**Selostus Petäjaveden vanhan kirkon korjaustyöstä ja ympäristön hoidosta
28.6.1995 tehdyn tarkastuskäynnin perusteella**

Portaat

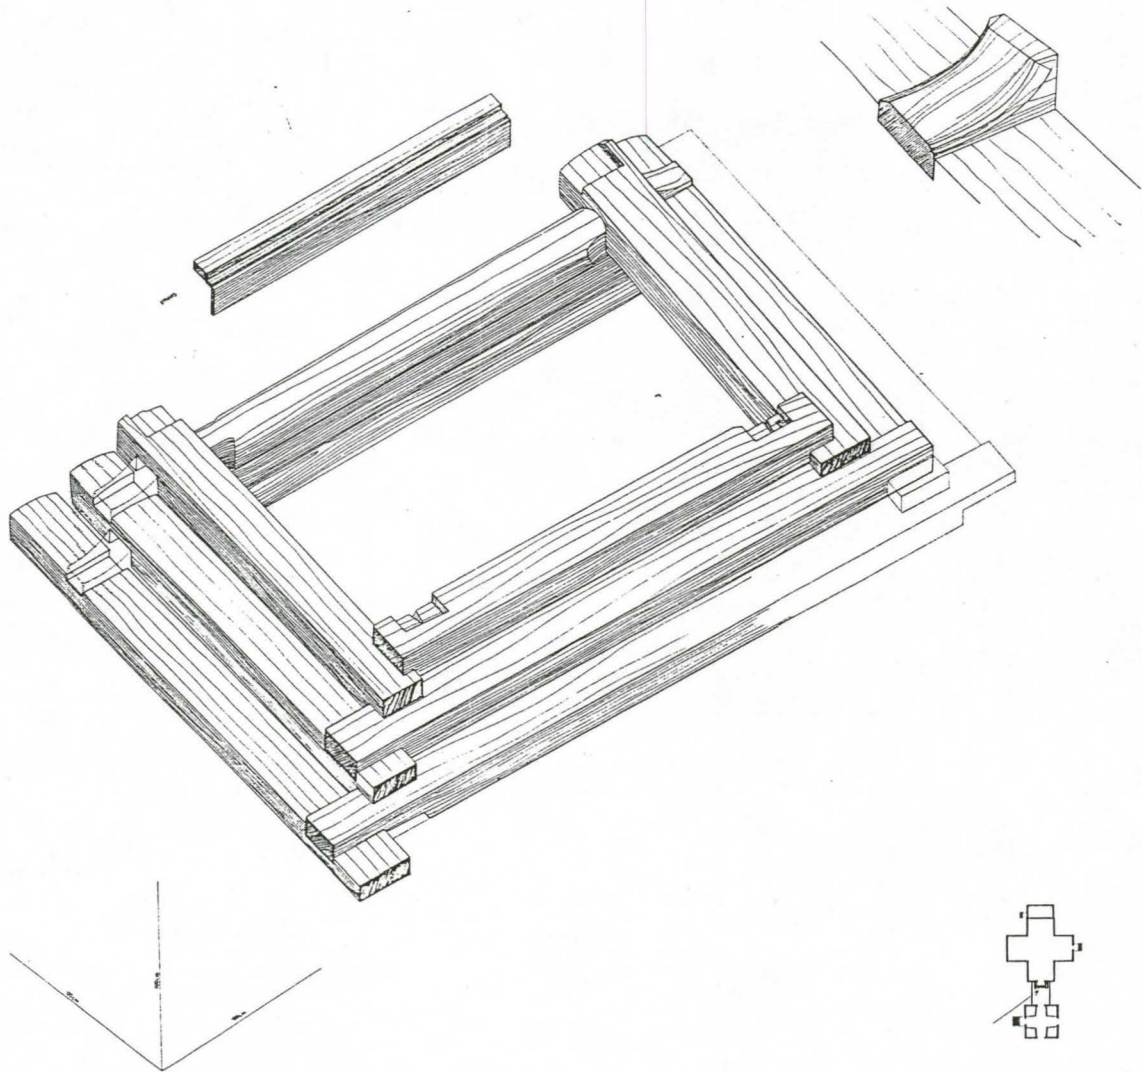
Museoviraston puukonservaattori Olli Cavénin ja portaita tekemään palkatun kirvesmies Vesa Marttisen kanssa kävimme läpi portaiden kuntoa ja tekotapaa. Veistotyön lähtökohtana ovat paitsi vanhat välikäytävän alta löytyneet portaat ja niistä otetut valokuvat myös 15 vuotta sitten tehdyt portaat. Vanhat portaat olivat huolella tehdyt mutta virheet käytetyn puumateriaalin laadussa ja monet rakenteelliset yksityiskohdat ovat aiheuttaneet portaiden nopean lahoamisen. Portaita läpi käytäessä todettiin että jotkut portaiden osat olivat säilyneet melko hyvin kun taas osa oli pahoin lahonnut. Rajatapauksia ei juuri ole, eikä liene mitään vaikeuksia erottaa korvattavia osia.

Parhaiten säilynyt on sakariston porras, jonka käsittelyksi riittää purkaminen, puhdistaminen roskista, askelmien välissä olevien tuuletusaukkojen veistäminen tai suurentaminen, tervaaminen, portaiden kokoaminen ja asettaminen niiden nykyistä asemaa ylemmäs siten, että tuuletusrako portaiden ja maanpinnan välillä jää riittäväksi. Kirkon kolmeen suuntaan antava, ja siten rakenteeltaan muista poikkeava porras, on kauttaaltaan laho ja kaikki askelmat on tehtävä uudelleen. Portaan kannen vääntyneitä lankkuja pyritään tasoittamaan veistämällä. Mikäli tämä onnistuu voidaan vanha kansi säilyttää. Nykyinen porras poikkeaa kirkon välikäytävän alta löydetyistä portaista, askelmien seinänpuoleisesta salvoksesta puutuu kaula, joka vanhoissa portaissa on. Päätettiin noudattaa vanhojen portaiden mallia ja tehdä uusiin vastaava kaula, joka antaa rakenteelle riittävän sivuttaistuennan. Kaikkien portaiden askelmiin tehdään kaadot piirustusten osoittamalla tavalla ja askelman etupintaa viistetään hieman, näin askelmien väliin saadaan rako ja ne tuulettuvat paremmin. Hirsirakenteen sisään jääviin pintoihin tehdään reilut, vanhoissa portaissa olevien kokoiset vesiurat kertyvän veden johdattamiseksi pois rakenteesta. Askelmien päät hakataan sahauksen jälkeen kirveellä siten, että puusolukko tukkeutuu eikä ime helposti vettä päätypuun kautta sisään. Tapulin kaikista portaista uusitaan askelmat. Länsipuolen portaat ovat kantta lukuunottamatta kokonaan lahonneet, sen sijaan pohjoisen ja etelän puoleisista portaista voidaan todennäköisesti hyödyntää varjonpuoleiset suorat sivut ja portaiden kannet. Sovittiin että askelmien taka- ja alapinnat voi jättää sahapintaisiksi, kuten vanhoissa portaissakin oli. Suojassa olevien pintojen käsittelytapa ei vaikuta niiden kestävyYTEEN.

Kaikkia portaita nostetaan nykyisestä tasostaan keskimäärin kaksikymmentä senttiä ylöspäin jotta tuuletusrako maan ja portaiden välillä saadaan tarpeeksi suureksi. Nostaminen tehdään

asettamalla painuneiden kivien päälle uudet kivet. Kiven ja hirren väliin asetetaan tuohi siten, että tuohen ulkopinta on kiveä vasten.

Puutavarassa on ylimääräistä paksuutta reilusti ja osan ylimääräisestä puumateriaalista voi sahata pois koneellisesti. Ylimääräinen paksuus poistetaan siten että askelmaan jää mahdollisimman vähän pintapuuta. Mikäli mahdollista asetetaan parru siten, että sirkkelillä tehty hienosahattu pinta jää askelman taka- ja alapinnaksi. Kuitenkin ensisijaista on, että pintapuuta jää askelmaan mahdollisimman vähän. Askelman kulutuspinnaan ei saa jäädä pinta puuta lainkaan. Kaikki salvokset ja rakenteet tervataan hautatervalla.

Tapulin luukut

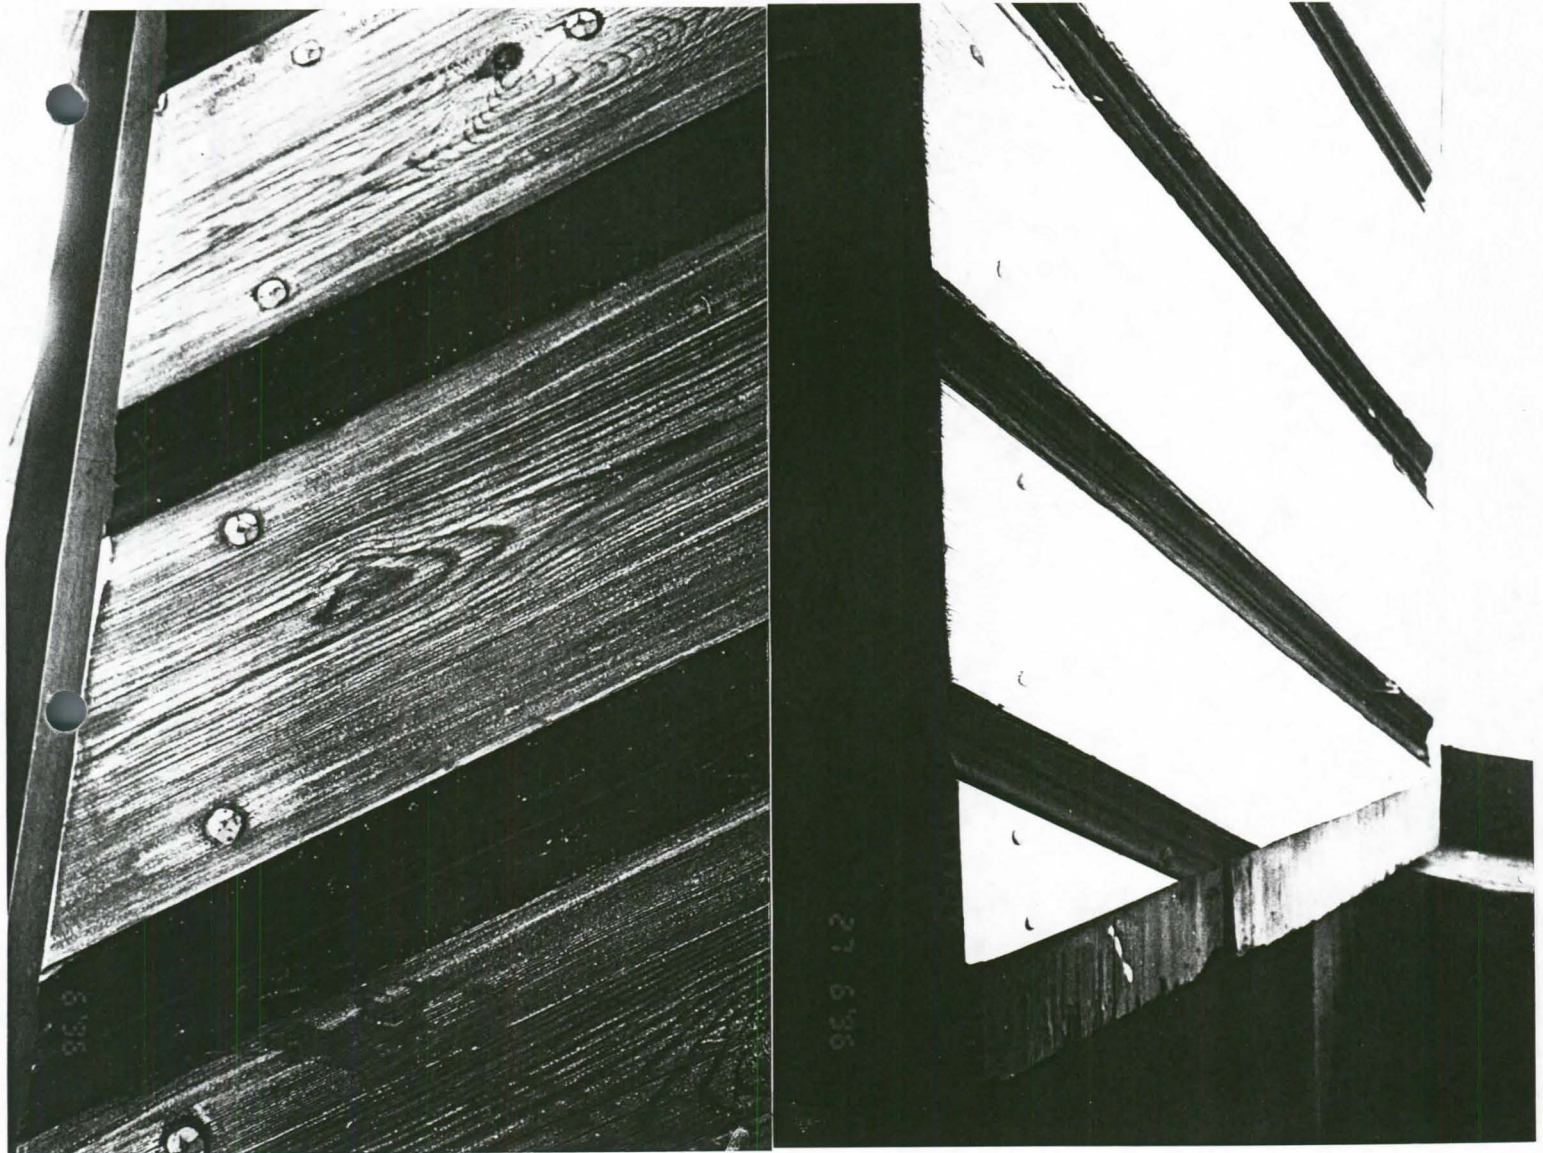
Tapulin vuodenvaihteessa 1993 asennettujen uusien luukkujen maalipinta oli suureksi osaksi kulunut pois. Uusista luukuista maali irtoaa pölynä kevyellä hankauksella miltei kokonaan. Jäljelle jää keinotekoisesti vanhetettu harmaa puu pinta. maalaus käsittely tehtiin Uulan öljy-maaleilla. Koska vanhoissa luukuissa maali oli pysynyt erittäin hyvin, maalin irtoamiseen uusissa luukuissa lienee syynä tasainen, höylätty, vielä täysin haristumaton puu pinta ja/tai harmaa pohjakäsittely. Vaikuttaa sille että edullista olisi antaa luukkujen nyt hiukan vanheta ennen uusintakäsittelyä. Toisaalta konservaattori Pentti Pietarila voisi tarkastaa luukut ja arvioida pitäisikö harmaalle käsittelylle tehdä jotakin, onko odotettavissa etteivät myöhemmätään maalaukset pysy sen päällä.

Tervaukset

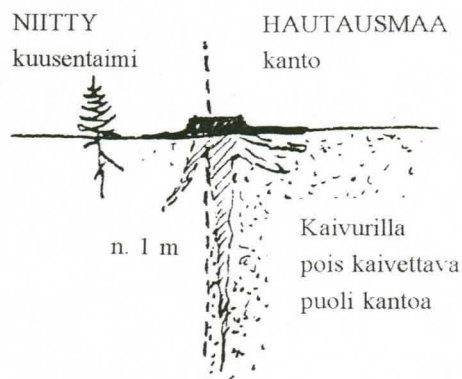
Tapulin ja kirkon katot vaativat niille suunnitellut tervaukset syksyllä.
